**OGGETTO: (ID:8900) Controdeduzioni rispetto alle “Osservazioni della Regione Autonoma della Sardegna - Direzione Generale dell’Ambiente N° 7644 del 08/03/2023 e N°7830 del 09/03/2023 relative al procedimento di Valutazione di Impatto Ambientale ai sensi dell’art.23 del D.Lgs.152/2006 relativo al progetto per la realizzazione di un impianto agro-fotovoltaico denominato “GREEN AND BLUE FIUMESANTO” DELLA POTENZA DI 61.714.800 kW ubicato in località “PIANU ALI DERROS” nel Comune di Porto Torres (SS) e connesso alla rete RTN in antenna a 150 kV su una futura Stazione Elettrica di Smistamento (SE) RTN 150 kV da inserire in entra-esce:- alla esistente linea RTN 150 kV n. 342 “Fiumesanto - Porto Torres”;- alla futura linea RTN 150 kV “Fiumesanto - Porto Torres” prevista dal Piano di Sviluppo di Terna.**

Vista la comunicazione dell’assessorato all’ambiente prot. N° 7644 del 08/03/2023 relativa al progetto per la realizzazione di un impianto agro-fotovoltaico denominato “GREEN AND BLUE FIUMESANTO della potenza di 61.714.800 kW in località " Pianu Ali Derros " nel comune di Porto Torres Provincia di Sassari", nella quale la direzione Generale dell’Assessorato all’Ambiente trasmetteva le os

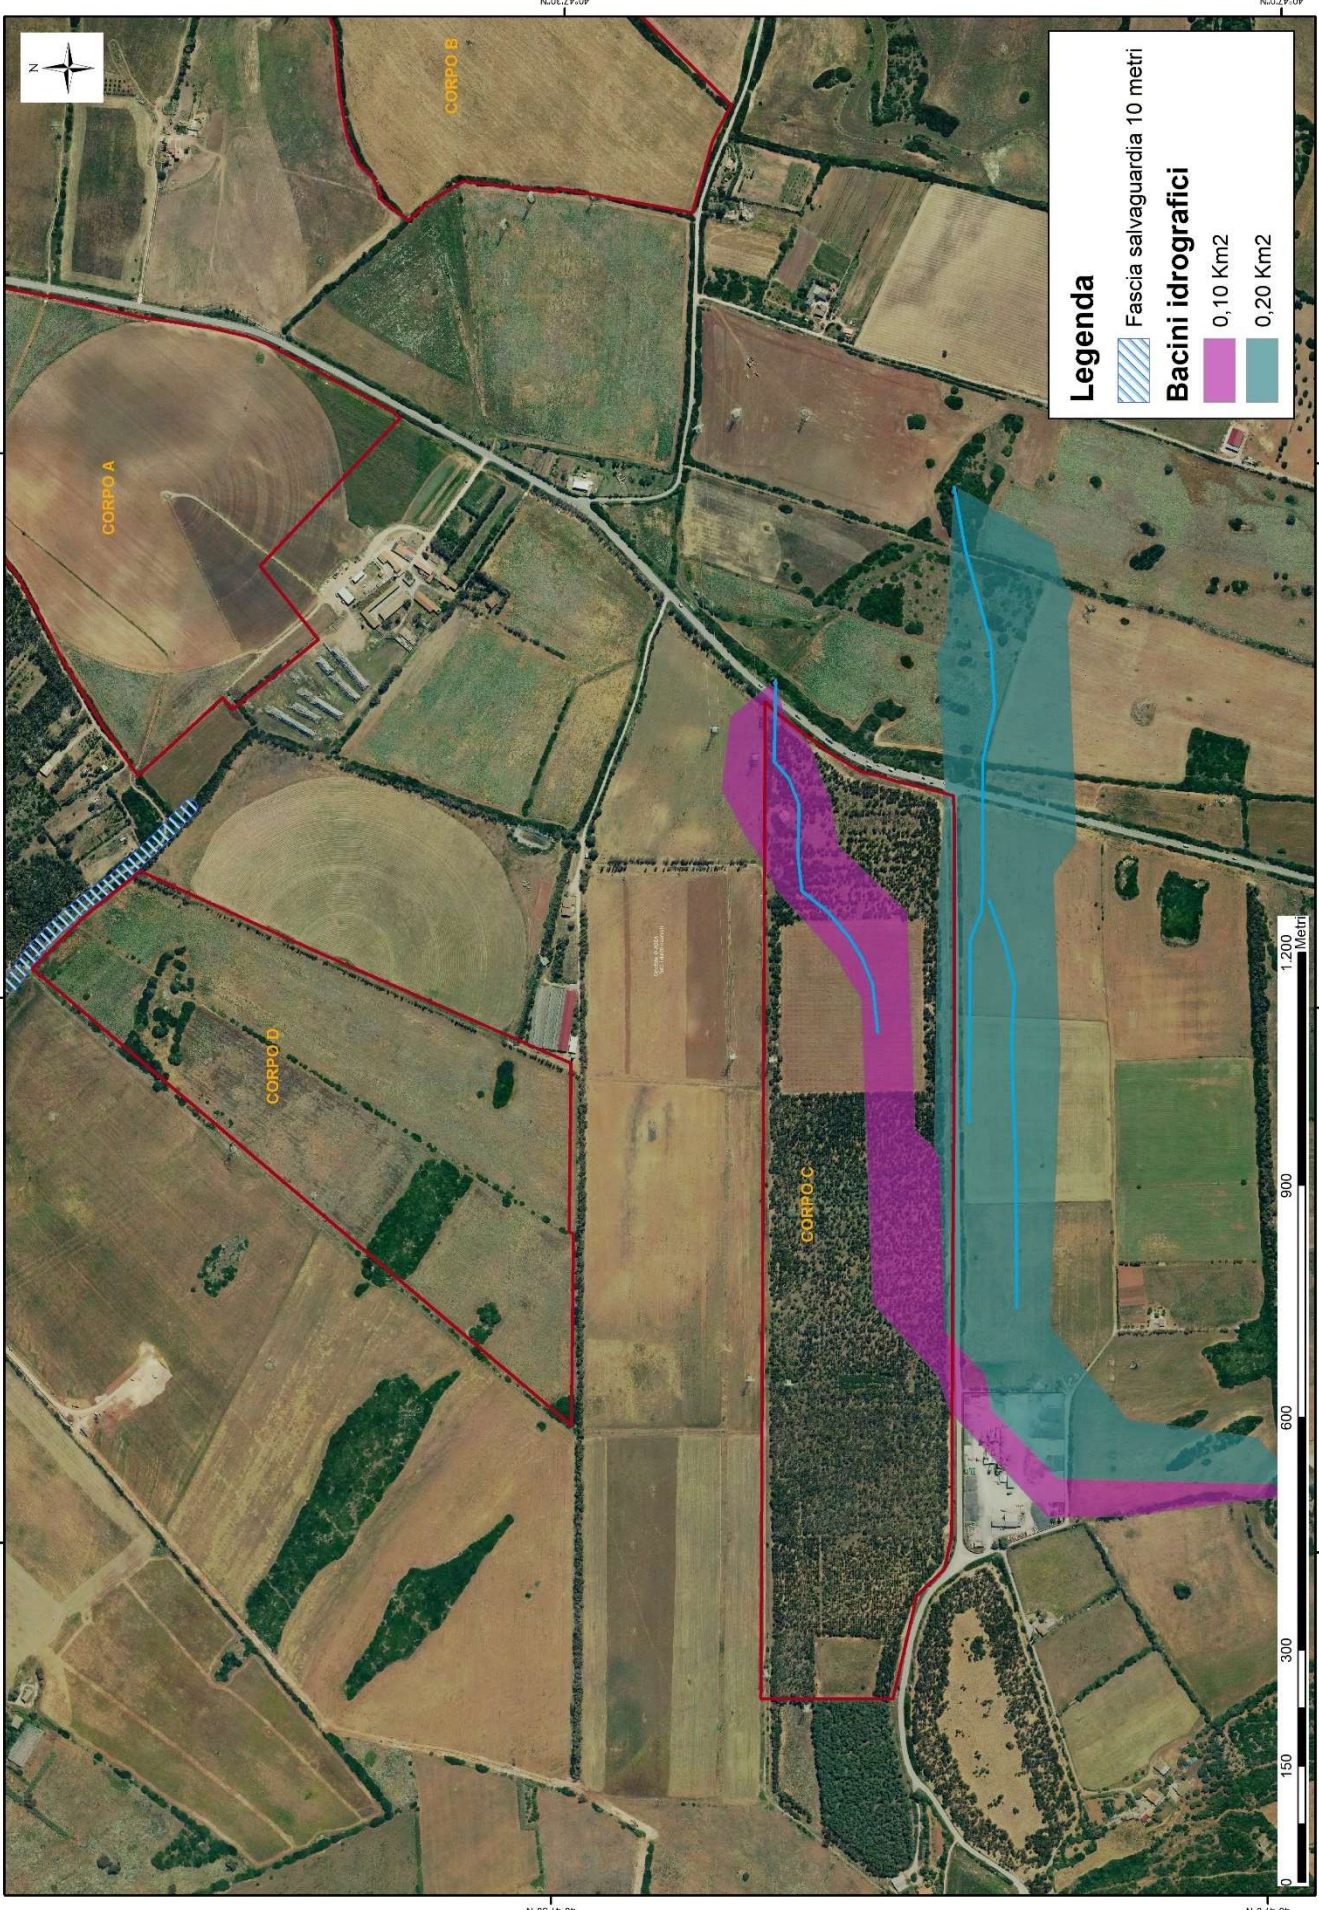
5. In riferimento alla componente acque superficiali, il servizio del Genio civile di Sassari con la nota prot.n 7458 del 17.02.23, ha comunicato che *“una parte dell’impianto denominato “Corpo C” potrebbe interferire con un corso d’acqua individuato nella Cartografia dell’Istituto Geografico Militare (IGM) mentre una seconda porzione denominata “Corpo D” parrebbe interferire o essere limitrofa ad una seconda asta fluviale individuabile nella suddetta cartografia (IGM). [...] è necessario che la documentazione resa disponibile al link indicato, sia integrata con una planimetria in scala adeguata utile alla puntuale individuazione di ogni singola interferenza delle opere in progetto con il reticolo idrografico come sopra definito”.*

*In risposta alle osservazioni effettuate dal servizio del Genio Civile sopra riportate, i bacini idrografici riguardanti le aste fluviali individuati nella cartografia IGM, sono stati studiati al fine di valutare la loro significatività o non significatività. In allegato alla presente si trasmette due tavole esplicative l’elaborazione areale dei bacini in oggetto la cui estensione è di 0,10 e 0,20 km<sup>2</sup>.*

*Per la definizione dei bacini si è fatto riferimento agli elementi cartografici disponibili nel Geoportale della R.A.S:*

- Ortofoto;
- Carta Tecnica regionale in formato vettoriale;
- Modello digitale del terreno con passo 10 m fornito dalla Regione Sardegna;
- Sopralluogo.
